PRODUKT	HOOFDGROUP	GROEP
P	3	32
BETR.		NO.
Dynamo		16
B 200		DATUM
360		Aug. 84

WIJZIGINGEN 1985

Nieuwe dynamo-stelinrichting

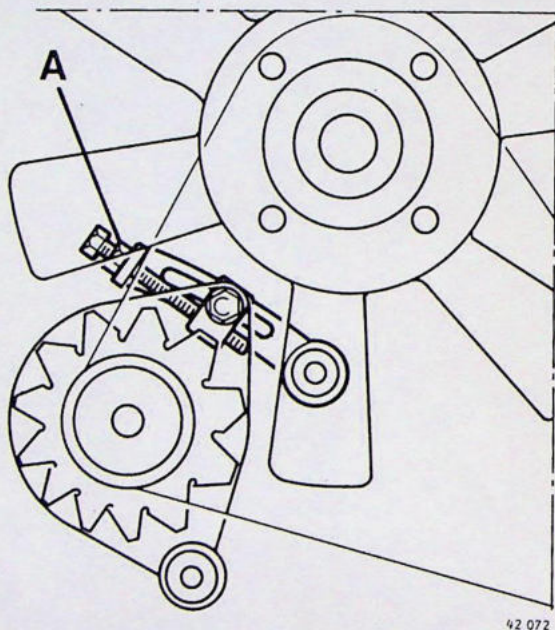
Met ingang van modeljaar '85 is er op de twee-liter motor een nieuwe dynamo-stelinrichting toegepast. Hierdoor is de methode van het afstellen van de V-snaren gewijzigd.

De (de)montage van de dynamo is geheel gelijk gebleven.

Draai de bevestigingsbout van de dynamo los.
Draai de stelmoer (A) helemaal los.
Duw de dynamo naar het motorblok toe en neem de V-snaren af.

Leg de V-snaren om de poelies.
Draai de stelmoer aan (rechtsom) totdat de juiste afstelling is verkregen.
Deze is 5-10 mm indrukking.
Draai de bevestigingsbout van de dynamo weer vast.
